Lausunto kaavan valmisteluaineistosta, Keskitalon ranta-asemakaava, Salo

Lausunto koskee kaavaluonnosta, joka on päivätty 1.7.2022.

KESKITALON RANTA-ASEMAKAAVA

KAAVALUONNOS

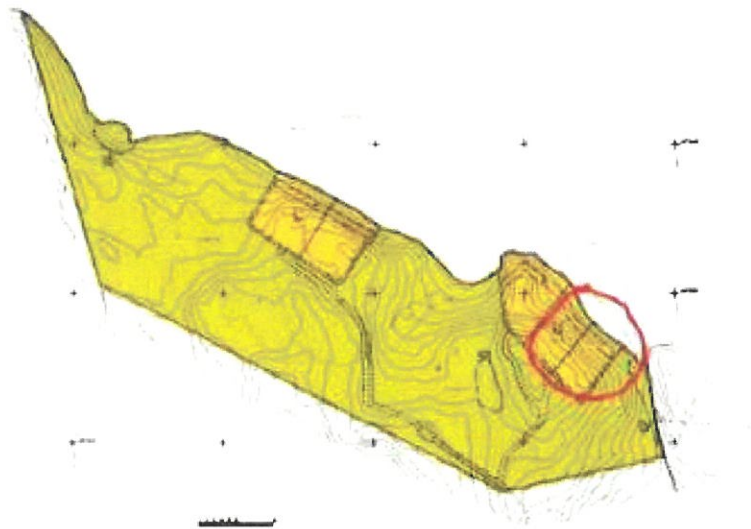
Olemme Kirakanjärven kesäasukkaita. Tonttimme sijaitsee samassa päässä järveä kuin ko. kaavaluonnoksen RA 1/3 korttelialue ja vastapäätä alueelle suunniteltua tonttia nro 3. Tonttimme on alla kuvassa keltaisella korostettu tontti,

Jos tämä RA 1/3 korttelialue kaavoitetaan, niin huolestamme on, että järven pohjukka kuormittuu liikaa ja vaikuttaa järven pään vedenlaatuun ja sitä kautta myös viihtyvyyteen. Järvi on erittäin matala varsinkin järven pohjukassa. Pyydämme huomioimaan myös sen, että järven pinta on kesäisin vielä paljon matalampi. Joistakin kohdista vain polveen asti. Kun järvestä uidaan, niin järven pohjasta irtoaa maa-ainesta ja sekoittaa veden koko pohjukasta. Tästä kärsitään varsinkin meidän tonttimme osalta vedessä, koska tuuli kuljettaa veden mukana sen kaiken aineksen järven päättyyn.

Lisäksi etäisyys meidän tonttimme ja varsinkin tuon RA 1/3 alueen tontti nro 3:n välillä on mielestämme kohtuuttoman lyhyt yksityisyyden ja mökkirauhan näkökulmasta. Olemme aktiivisia uimareita ja lapset viettävät kaikki päivät järvessä erilaisten vesilelujen kanssa. Kun meidän tontiltamme järven päästä kalliolta mennään uimaan, niin ollaan saman tien tuon tontti nro 3 edustalla/vesialueella. Tai kun meidän laituriltamme hyppää ja sukeltaa, niin on helposti jo yli puolen välin siinä kohdassa järveä, eli melkein vastarannan tulevan tontin mahdollisessa laiturissa. Meidän tontillamme on 2 mökkiä ja 3 perhekuntaa kesäisin, joten varsinkin uimatila järven päässä on aika suppea järven mataluus huomioiden, varsinkin jos sinne tulisi vielä lisää kuormitusta asukkaiden muodossa. Alla kuvassa näkyy etäisyys meidän rannaltamme vastarannalle. Vasemmalla kuvassa näkyy tontillamme oleva kallio.

Edellä mainituista syistä esitämme, että vähintään korttelialueen RA 1/3 tontti nro 3 ja mahdollisesti seuraavakin tontti nro 2 (kuvassa punaisella ympyröidyt tontit) jätettäisiin kaavoittamatta kokonaan. Tai vaihtoehtoisesti tontit 2 ja 3 voisi yhdistää siten, että rakennusoikeutta ei olisi enää tuolla tontin nro 3 alueella. Muilta osin meillä ei ole huomautettavaa tämän kaavaluonnoksen osalta.
